高浜発電所保安規定審査資料	R0
提出年月日	2021年11月12日

高浜発電所原子炉施設保安規定変更認可申請書

大山生竹テフラの噴出規模見直しに伴う変更について

高浜発電所 3 , 4 号炉
大山生竹テフラ噴出規模見直しに伴う
保安規定変更に関する補足説明

図1 改良型フィルタのラビリンズ板取付け状況

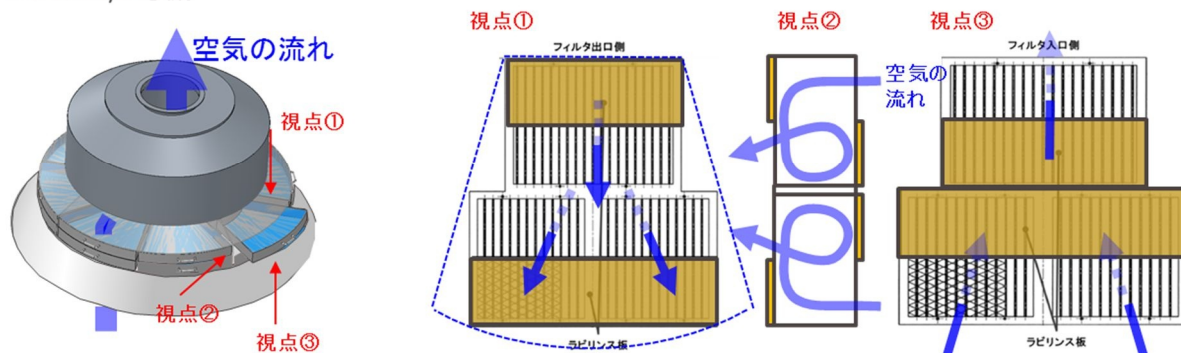
以前の改良型フィルタは、強制的に流れの乱れを発生させることにより、フィルタに流入する火山灰による「はたき落とし効果」を期待し、フィルタ入口と出口を互い違いに半分塞ぐラビリンズ板を取付ける設計であった。(図1参照)

ラビリンズ板の設置目的である流入する火山灰による「はたき落とし効果」は、火山灰の粒径が大きいものがある場合に有効となるが、大山からの距離が約 180km と遠く火山灰の粒径が細かくなると想定される高浜発電所においては、「はたき落とし効果」を期待できないため、ラビリンズ板を取外しても問題はない。

層厚変更に伴う気中降下火砕物濃度の増加より、改良型フィルタの閉塞時間は短くなるが、これまで実施したフィルタ試験では、フィルタ流速が速いと閉塞時間が短くなる知見が得られているので、フィルタ流速を遅くする対策を検討した。

第2図 電源車 (仮設中圧ポンプ用)、電源車 (通信連絡設備用) による給電の概要 (配置例)

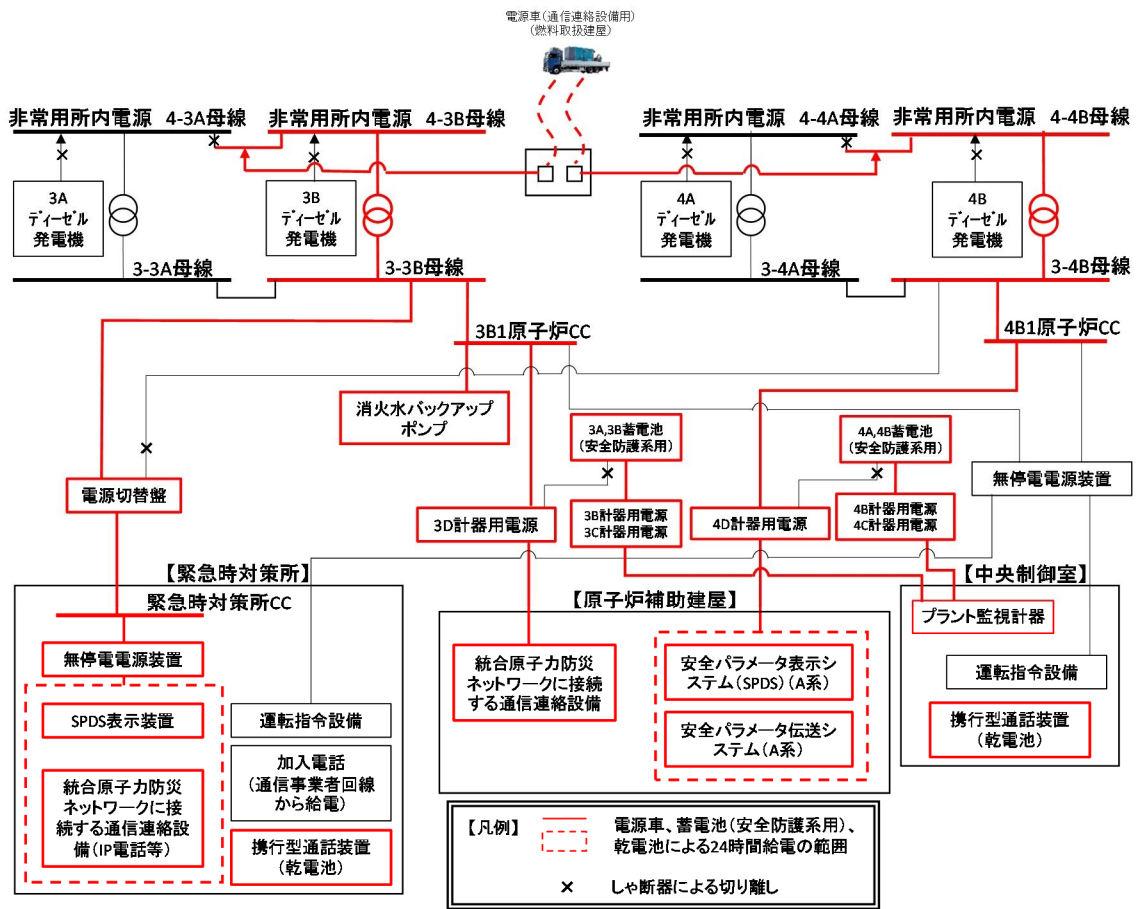
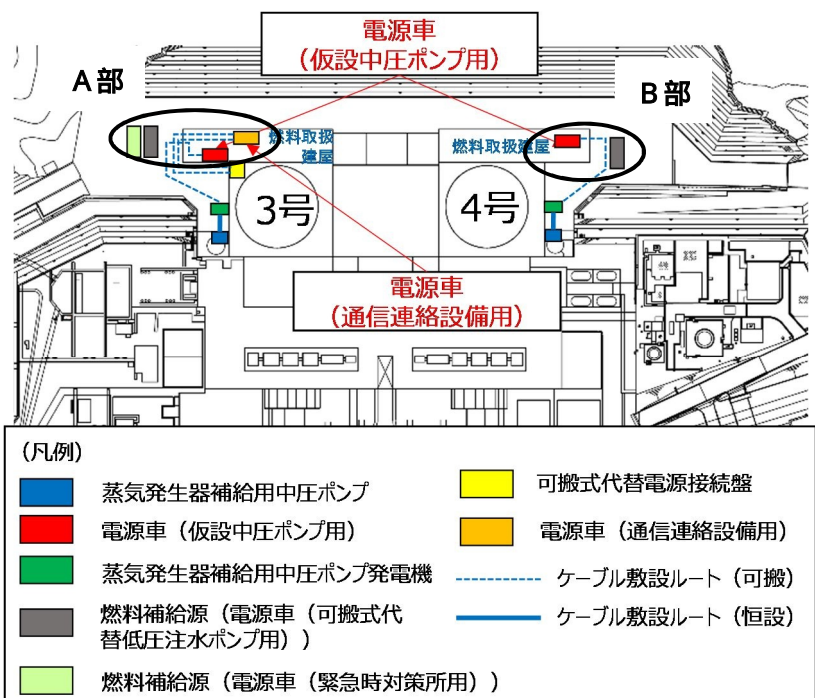
5 電源車の設置場所変更に伴う建屋名称の見直し

6 電源車の設置場所変更に伴う火災荷重の見直し

表 1 火山噴火以降の事象進展と対応手順

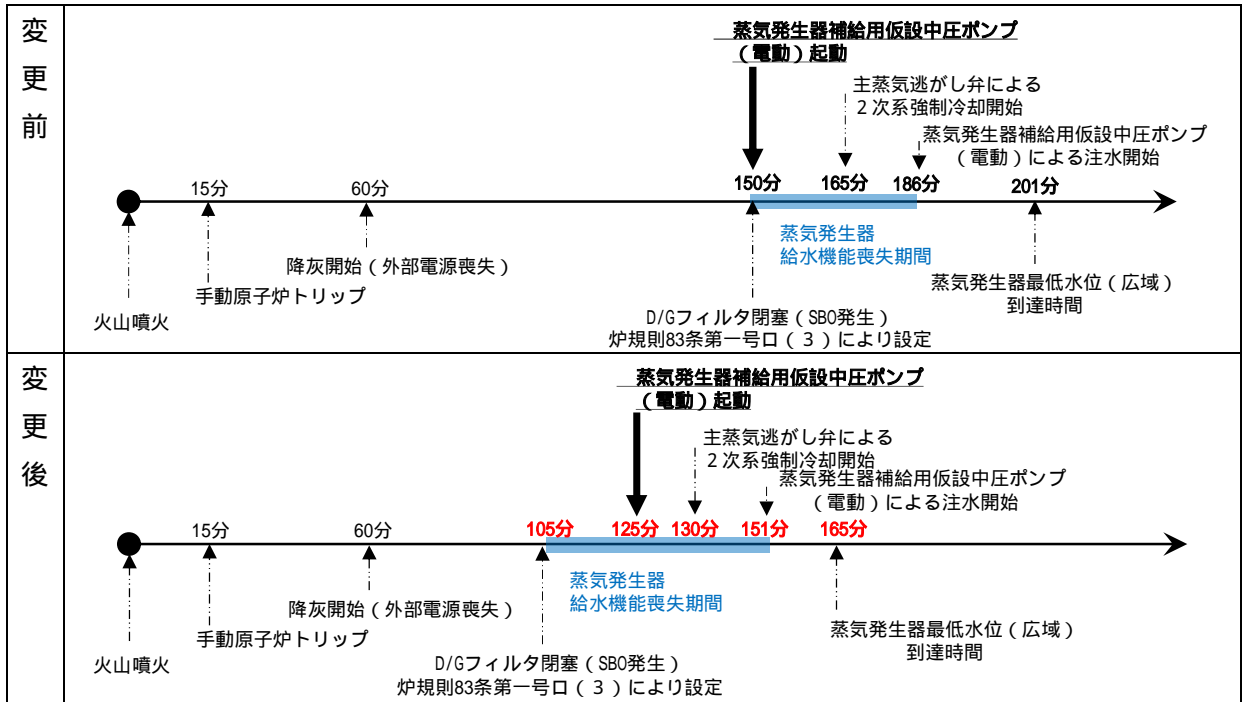
火山影響発生時における対応手順が解析条件に影響する部分は「2次系強制冷却開始(主蒸気逃がし弁開)」であり、仮設中圧ポンプによる蒸気発生器への注水準備の完了時間が設定条件となっている。この準備完了時間は、変更前が150分(原子炉トリップから135分)、変更後が125分(原子炉トリップから110分)となっている。

主な変更点として、火山灰の噴出規模の見直しに伴いディーゼル発電機改良型フィルタの基準捕集容量到達までの時間が短縮されたことにより、フィルタの閉塞(全交流電源喪失)発生時間が150分から105分に変更となっている。(「3. 気中降下火砕物濃度の変更に伴い評価対象となる運用の評価(1)g.」を参照)

図 1 火山影響発生時に使用する設備の設置場所変更の概要

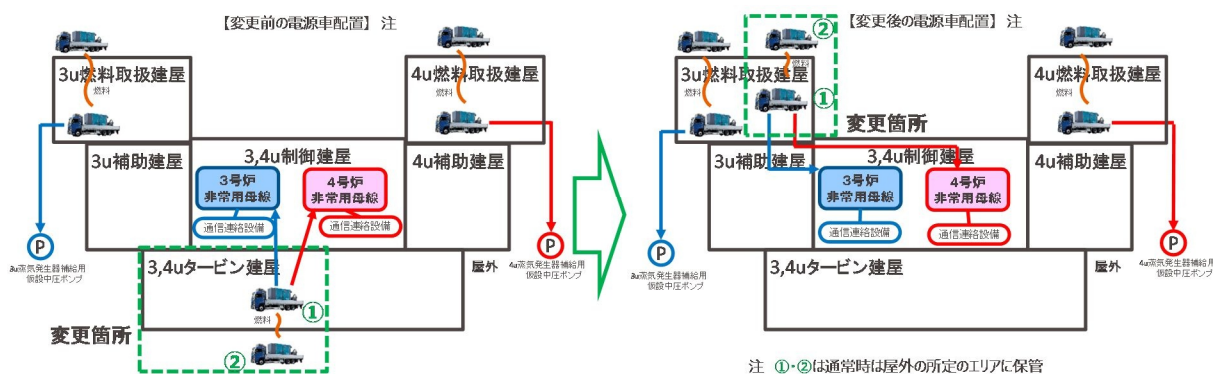
既認可保安規定の炉規則第 8 3 条に対する対策として、対応時の設置位置をタービン建屋に定めている設備があるが、火山灰降灰層厚増加を考慮して、より頑健な建屋である燃料取扱建屋に設置場所を変更する対応をとっている。

設置位置をタービン建屋に定めている設備は以下のとおりであり、これらの設備は対応時の設置位置を燃料取扱建屋に変更する。

- ・ 電源車（通信連絡設備用）
- ・ 電源車（緊急時対策所用）

表1 各手順に対する作業量とタイムチャートへの影響

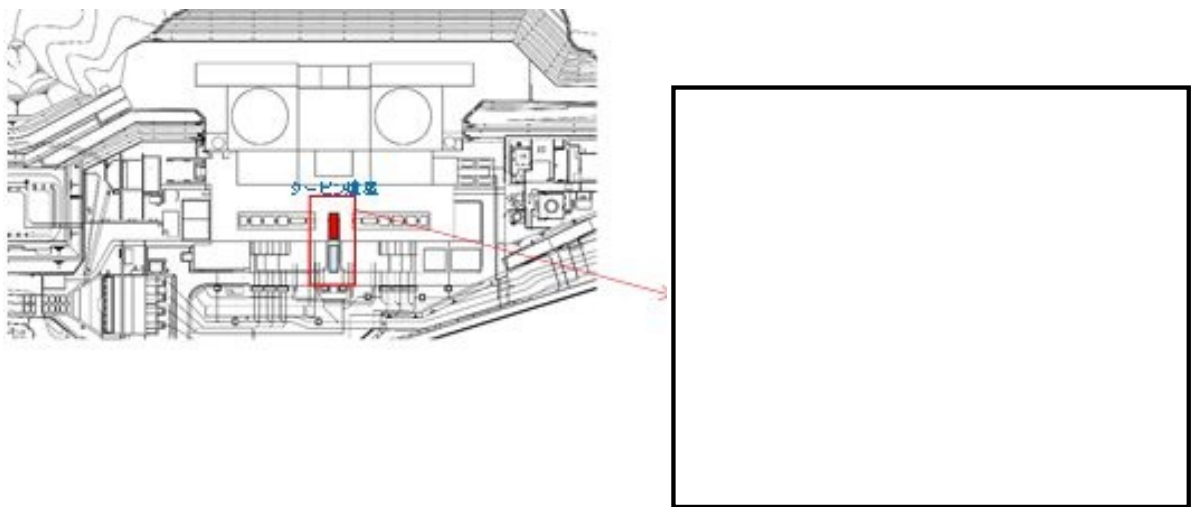
各手順に対する作業量とタイムチャートへ影響があるものは電源車（通信連絡設備用）の給電ケーブルの敷設・設置であり、当該作業については作業時間と人数の変更を行う。

手順項目	作業量・タイムチャートへの影響
電源車 (通信連絡設備用)	電源車の移動	無 (移動先は変更となるが、移動距離に大きな差はないため、作業量に変動はない)
	給電ケーブルの敷設・設置	有 (電源車の移動先変更、接続先の変更に伴い、敷設するケーブルの長さが変わるため、作業量の変動する)
	可搬式ファン及び 仮設ダクト等の設置	無 (電源車の移動先変更に伴いダクト長の延長が必要となるが、配備している仮設ダクトで対応可能であることを確認している。また、延長分のダクト敷設作業が追加となるが、延長分のダクトは軽量であり接続も容易であるため作業時間にほぼ影響はなく、変更前の作業人数・時間で対応可能であることを確認している。)
電源車 (緊急時対策所用)	電源車の移動	無 (移動先は変更となるが、移動距離に大きな差はないため、作業量に変動はない)
	燃料補給	無 (設置位置が変更となるが補給ホース長が変わらないため、作業量の変動はない)
